OW.0123.1.2021

DOTYCZY ZAPYTANIA OFERTOWEGO
na „Dostawa wyposażenia oraz utworzenie strony WWW” dla Żłobka
Miejskiego w Leżajsku”

Odpowiedzi na zadane pytania:

Część 1 - Dostawa i montaż urządzeń na placu zabaw dla Żłobka Miejskiego w Leżajsku.

PROJEKT ZAGOSPODAROWANIA TERENU

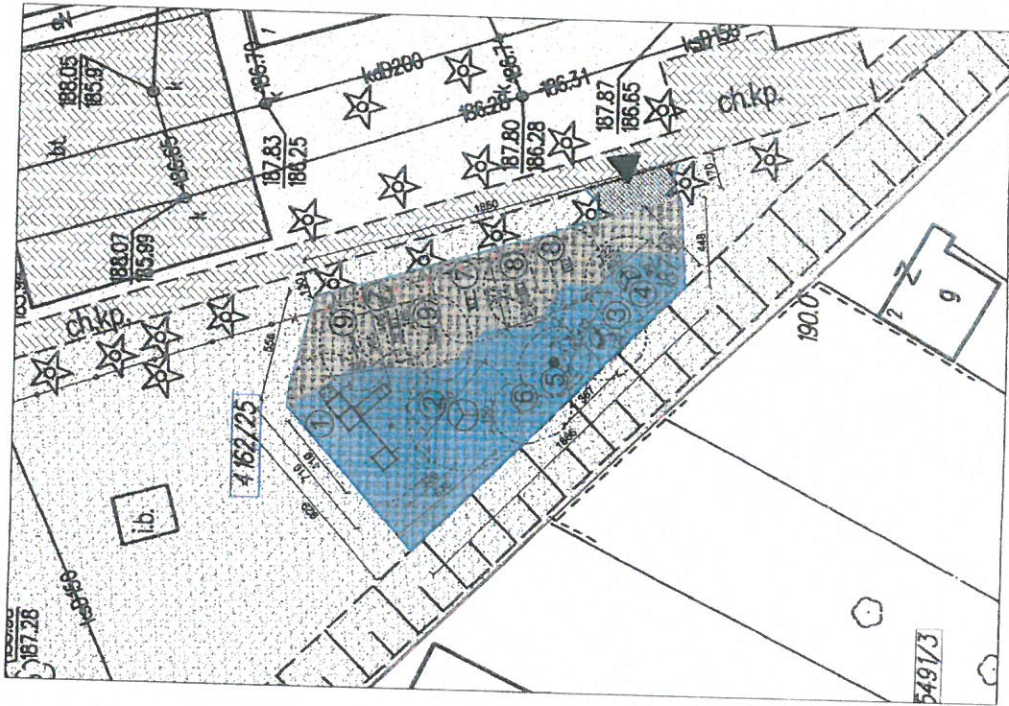
5. Czy posiadają Państwo do wglądu Koncepcję zagospodarowania terenu?

Odp. Tak – skan w załączeniu
